S a t z u n g

zur Änderung der in Anlage 1 und Anlage 2 aufgeführten Bebauungspläne hinsichtlich der Zulassung von Dachaufbauten

DACHAUFBAUTEN

§ 2 (1) a. SATTELDACHGAUBE
(giebelständige Gaube)

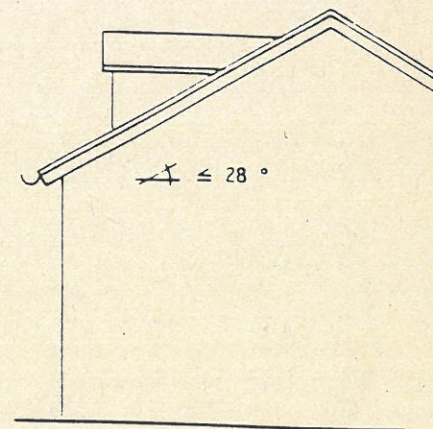
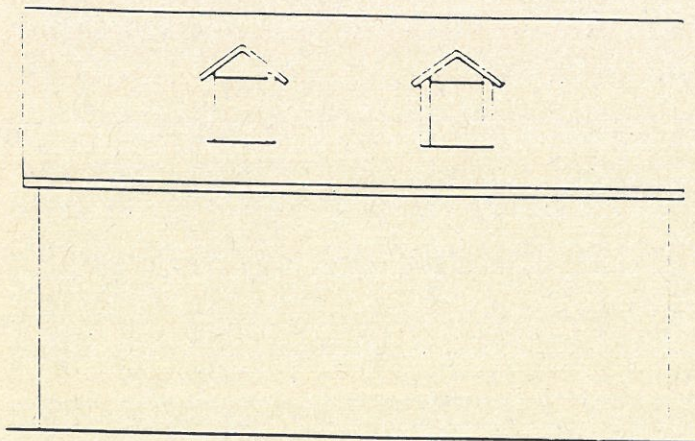
Folgende Dachaufbauten sind ab einer Dachneigung von einschließlich 28° entsprechend den beigefügten Systemskizzen zulässig:

- a) Giebelständige Gauben mit Sattel- und Walmdach,
- b) Dreiecksgauben.

§ 2 (2) a. SCHLEPPGAUBEN

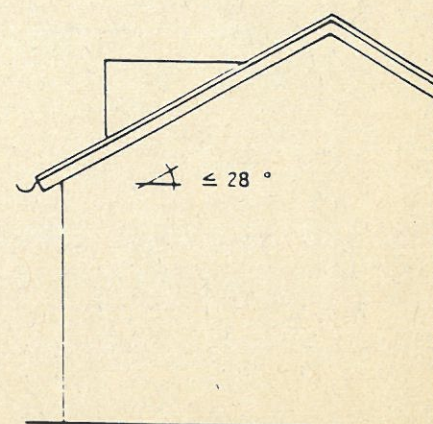
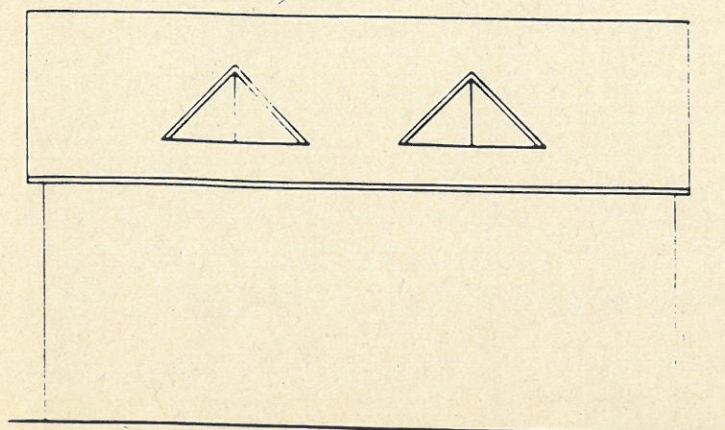
Ab einer Dachneigung von einschließlich 38° sind auch folgende Dachaufbauten entsprechend den beigefügten Systemskizzen zulässig:

- a) Schleppgauben und
- b) deren abgewandelte Sonderform wie Ochsenaugengauben und Fledermausgauben.

§ 3 (2) und (3)

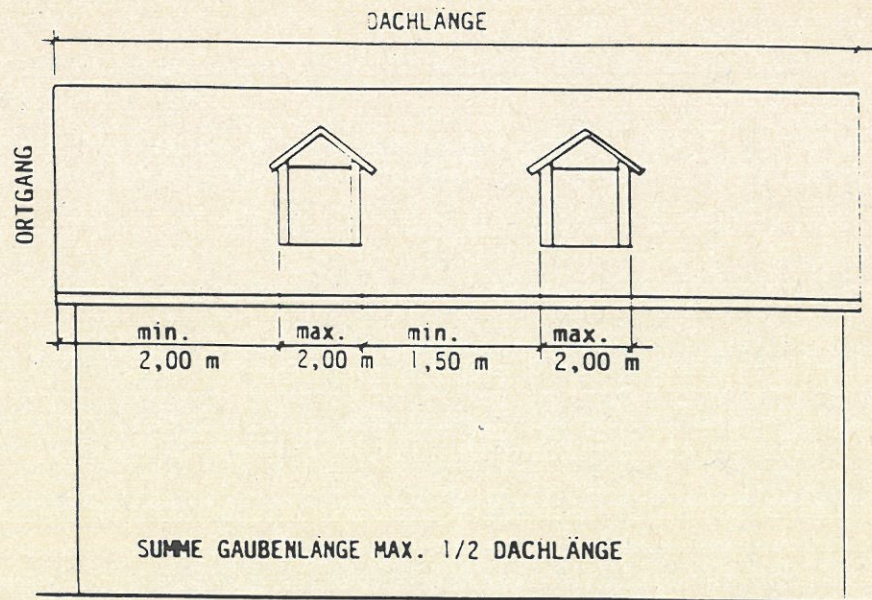
- (1) Dachaufbauten sind so zu wählen und zu gestalten, daß sie mit der Art des Gebäudes nach Form, Maßstab, Werkstoff, Farbe und Verhältnis miteinander übereinstimmen und nicht verunstaltend wirken.
- (2) Die Länge der Gaube bzw. die Summe der Längen einzelner Gauben darf die Hälfte der Dachlänge nicht überschreiten. Die Länge der einzelnen Gaube nach § 2 Abs. 1 darf 2,00 m nicht überschreiten.
- (3) Vom Ortgang (Dachkante) ist ein Mindestabstand von 2,00 m und zwischen den Gauben ein Mindestabstand von 1,50 m einzuhalten.
- (4) Die maximale Höhe der Gauben darf, gemessen von der Oberkante Dachhaut des Anschnittes mit dem Hauptdach an der Traufe bis Oberkante Dachhaut (Traufe) am Dachaufbau, 1,40 m nicht überschreiten.

§ 3 (4) und (5)

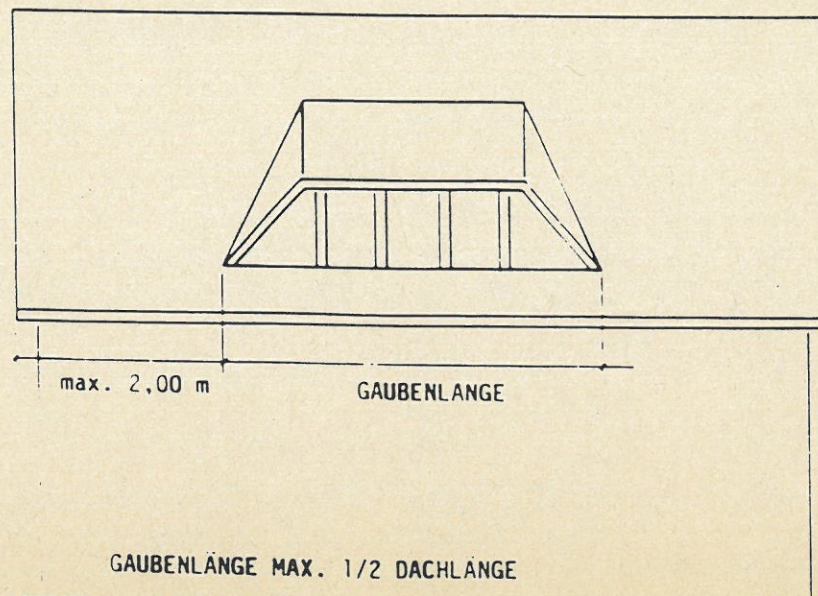
Der Abstand des Anschnittes zur Traufe muß mindestens 0,60 m umfassen.

- (5) Der Anschnitt des Gaubendaches mit dem Hauptdach muß
 - a) bei Schleppgauben mindestens 1 m
 - b) bei giebelständigen Gauben mindestens 0,5 man der Dachhaut gemessen unter dem Hauptfirst liegen.
- (6) Die Dachneigung der giebelständigen Gauben, mit Ausnahme der Dreiecksgauben, darf von der Dachneigung des Hauptdaches maximal 5° abweichen.
- (7) Die Ortgangseiten der Dreiecks- und giebelständigen Gauben müssen gleichschenkelig sein.
- (8) Es dürfen auf einer Dachfläche nur Dachaufbauten gleicher Art und Größe hergestellt werden. Dachaufbauten und Dachflächenfenster auf einer Dachfläche sind nicht zulässig.
- (9) Die Gauben sind in Material und Farbe wie das Hauptdach einzudecken. Seiten- und Stirnflächen sind in Farbe und Material der Dachdeckung des Hauptdaches anzupassen oder mit Holz zu verkleiden oder mit einem Putz zu versehen.
